DA DOL 99-2 Bundprint tilpasning

EN DOL 99-2 Adaptation of relay panel

Figur/Figure/Abb. 1

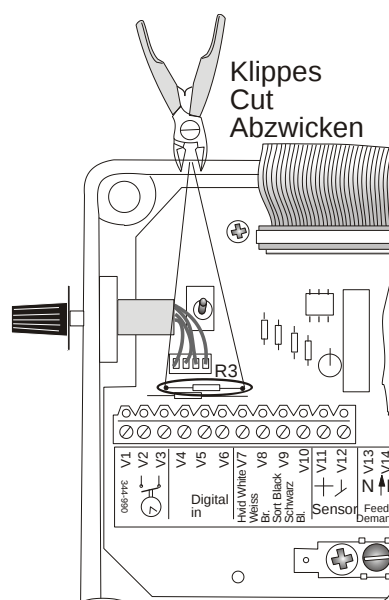
Modstanden R3 på bundprintet skal klippes af, for at panelet kan køre.

Cut the resistance R3 of the relay panel in order to make panel work.

Den Widerstand R3 auf der Bodenplatte abzwicken, damit die Steuereinheit funktionieren kann.
